Unterlage zum Feststellungsentwurf **1. Planänderung**

A26-Ost
AK HH-Süderelbe (A7) bis AD/AS HH-Stillhorn (A1)
VKE 7051: AK HH-Süderelbe (A7) - AS HH-Hafen Süd

380-kV-Freileitung Hamburg Süd - Moorburg M1/M2
110-kV-Freileitung Hamburg Süd - Moorburg 90/91

Titel: Lageplan Montageflächen/Seilzugflächen
M 488n - M 489n

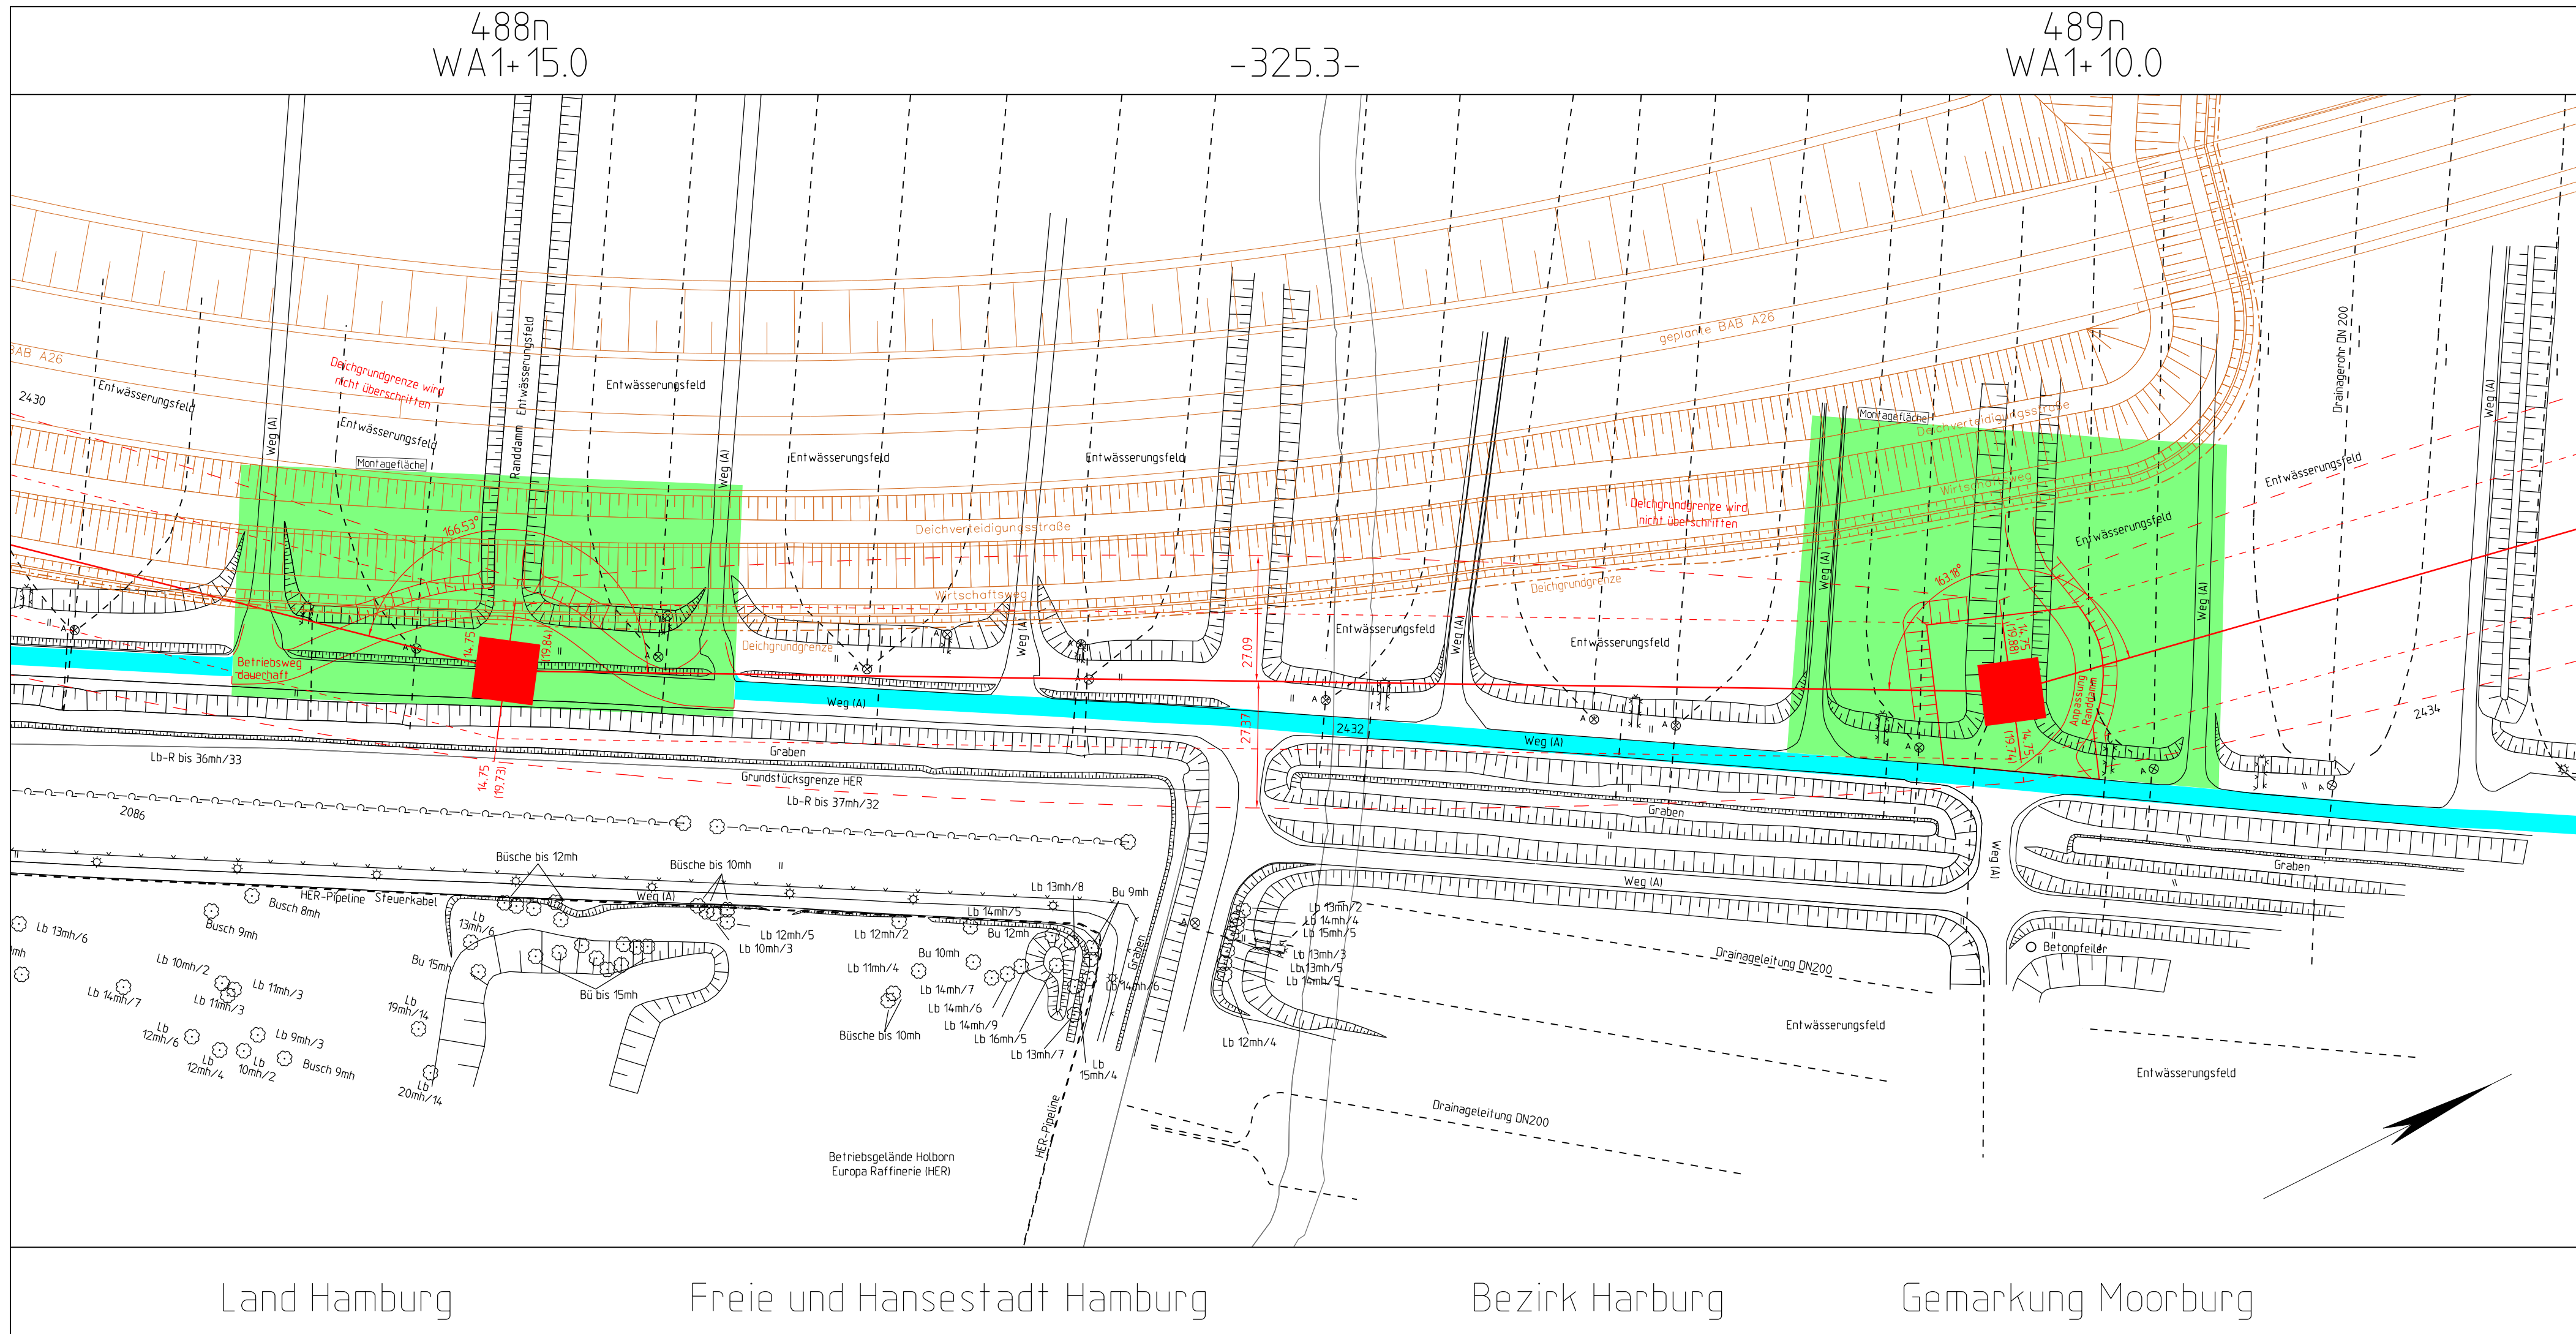
Nr.	Änderung	Datum	Name
1.	Änderung der farblichen Darstellung der A26 und der Planung Dritter	17.06.2021	SPIE/Alcalá
2.	Verschiebung M488n	17.06.2021	SPIE/Alcalá
3.	Feldvergleich	17.06.2021	SPIE/Alcalá
4.	Anpassung Arbeitsflächen (Zuwegung-, Montage-, Seilzug-, Abankerung- und Schutzgerüstflächen)	17.06.2021	SPIE/Alcalá
